島根原子力発電所 2号炉審査資料	
資料番号	EP-040改08(説2)
提出年月日	令和 2年 7月22日

島根原子力発電所 2号炉

原子炉制御室等

(コメント回答)

図23-1-1 中央制御室内に取込まれた物質による被ばく (FCVSを用いて事象を収束)

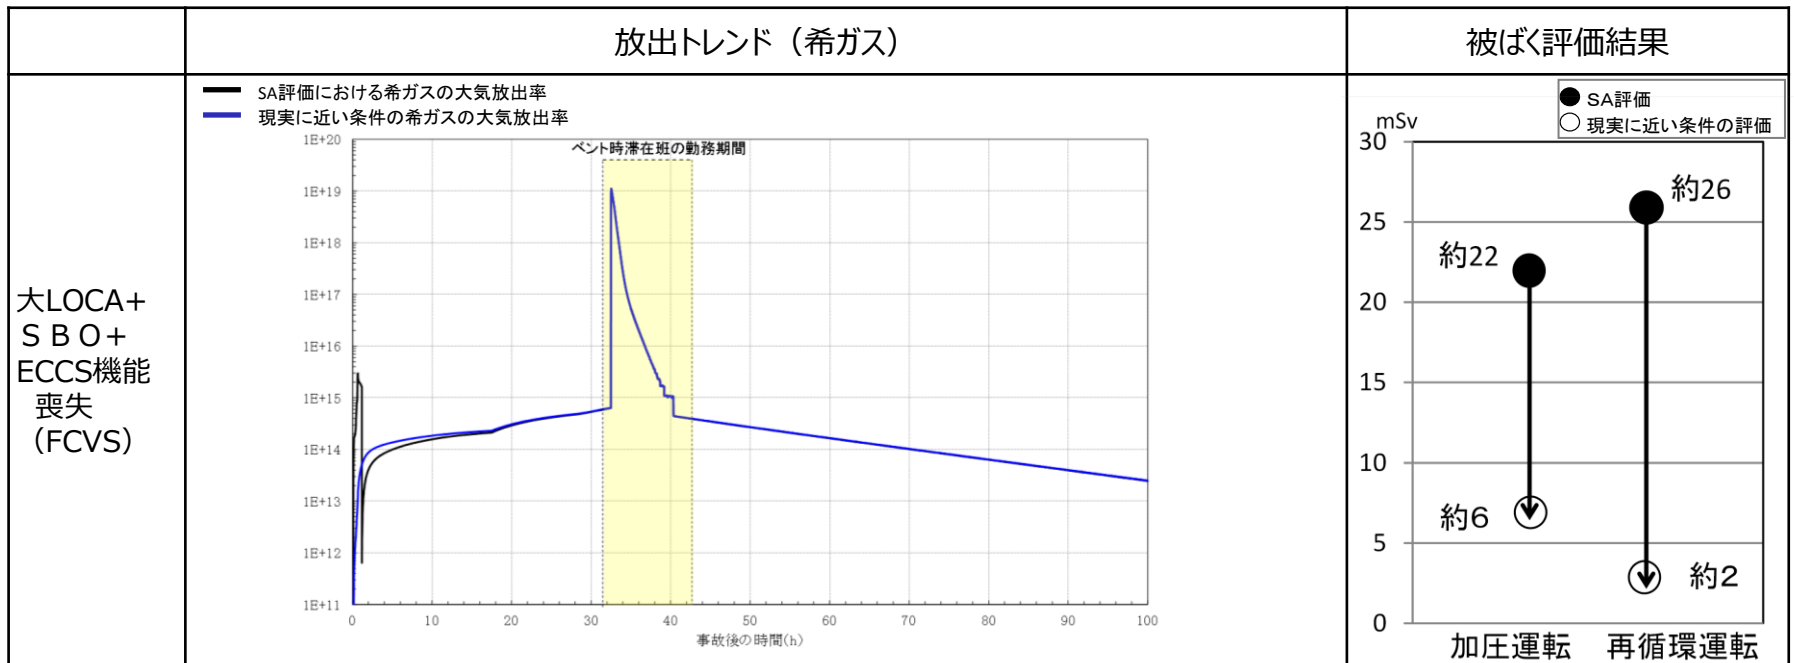
中央制御室換気系運転モードの再循環運転と加圧運転について、再循環運転ではインリーク時に換気系のフィルタに期待せず、S AではSGTフィルタに期待しないなど、保守的な条件の下で評価しているため、現実に近い条件の下での評価をした場合には、再循環運転と加圧運転の評価結果の差がどの程度縮まるのか、あるいは評価結果が逆転することはないのか整理して説明すること。その結果、仮に再循環運転と加圧運転に大きな差がない場合には何を根拠に運転モードを選択するのかを明確にすること。

希ガスの大規模な放出を伴う場合の運転モードの影響を確認するため、フィルタベントを実施して事象を収束する場合において、フィルタベント実施中に中央制御室に滞在し、被ばくが最大となる班員について評価を行った。SA評価と現実に近い条件における加圧運転と再循環運転の差は以下のとおり。

- SA評価では、加圧運転継続に対し再循環運転に切り替える場合、再循環運転の方が被ばくが多くなるが、現実に近い条件の評価の結果、再循環運転の方が被ばくが減少した。これは、加圧運転では希ガス濃度が比較的高い外気取入口から外気を取り込むため被ばくの減少が限定的であったのに対し、再循環運転ではバウンダリ境界のうち希ガス濃度が低い最遠方地点からのインリークを考慮したことにより被ばくが大きく減少したためである。

図24-1 中央制御室換気系 (給気ライン) 加圧運転時の系統概要図

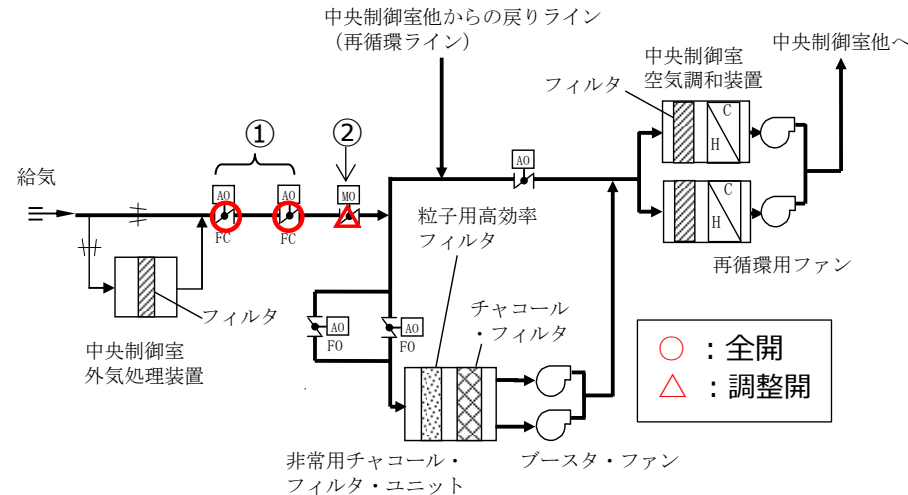
再循環運転から加圧運転に変更する手順について、現場操作により給気隔離ダンパを全開にする運用について、なぜ現場で実施するのか換気系放射線異常高等による換気系隔離信号との関係を踏まえて考え方を明確にすること。

SA時の中央制御室換気系の運用にあたっては、現場にて手動ハンドルにより給気隔離ダンパを全開状態にすることで、加圧運転のための系統構成を行い、外気取入量調整ダンパを中央制御室から手動操作し、調整開にして加圧運転へ、また、全閉にして再循環運転へ切替えることが可能な設計としている。

(1) 給気隔離ダンパ (図24-1の①)

給気隔離ダンパは空気作動式で通常時全開 (フェイルクローズ設計) としており、放射線異常高等の換気系隔離信号が発生した場合、自動で全閉し、通常運転 (外気取入運転) から再循環運転に切り替わる設計としている。

系統構成を再循環運転から加圧運転へ切替えるにあたり、SA時においては、駆動源がないこと及び換気系隔離信号が発生した場合であっても当該ダンパが自動で全閉することがないように、駆動部に設けている手動ハンドルにより、現場で強制的に当該ダンパを全開位置とすることで、加圧運転を継続することが可能である。

(2) 外気取入量調整ダンパ (図24-1の②)

外気取入量調整用ダンパは、電気作動式で通常時全開としており、中央制御室からの手動操作により開閉可能な設計としている。

外気取入量調整用ダンパは、常設代替交流電源設備からの給電が可能な設計としているため、SA時に、中央制御室からの手動操作により、流量調整のため調整開にして加圧運転へ、または、全閉にして再循環運転へ切替えることが可能である。

参考図 中央制御室バウンダリ概要図

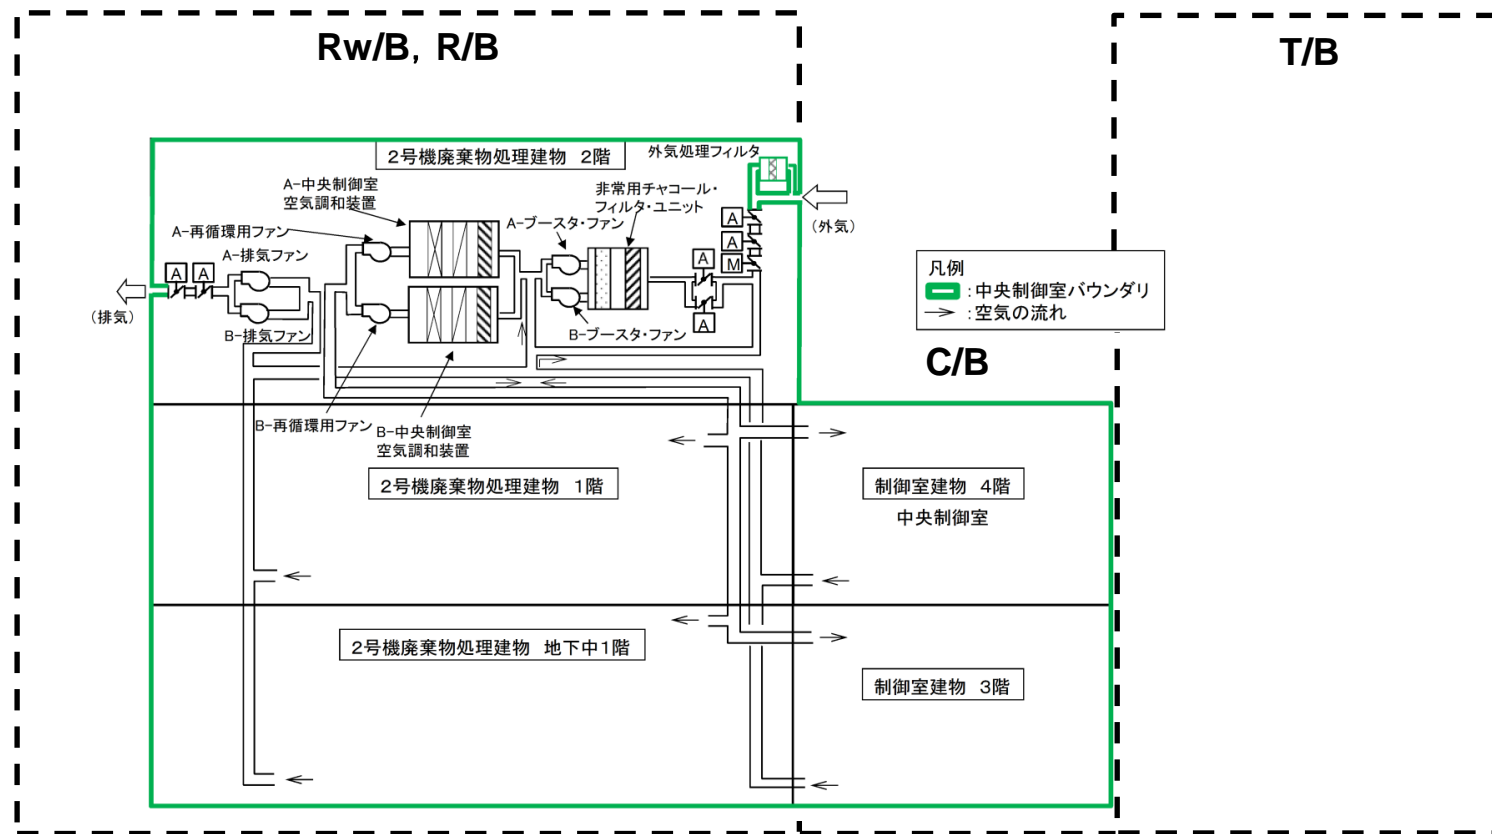
再循環運転と加圧運転について、中央制御室の待避室からの操作やタイマーにより切り替えによる併用等の運用について検討結果を整理し説明すること。加えて、加圧運転と再循環運転の何れの運転手順も整備して柔軟に対応できるようにすることも検討すること。

- 島根 2 号炉の場合、中央制御室エンベロープ内に送風機やフィルタ等の中央制御室換気系設備を設置しているため、中央制御室エンベロープとそれ以外の換気設備による換気・空調される部屋との境界部分が中央制御室バウンダリとなる（バウンダリ概要図参照）。

中央制御室バウンダリは、主にコンクリート壁・床と、ダクトや扉から構成されており、貫通部としては配管やケーブルがあるが、これらについては定期的な点検を行うとともに、中央制御室空気流入率試験を実施することで、中央制御室換気系とあいまって要求される機能が維持されていることを確認する。
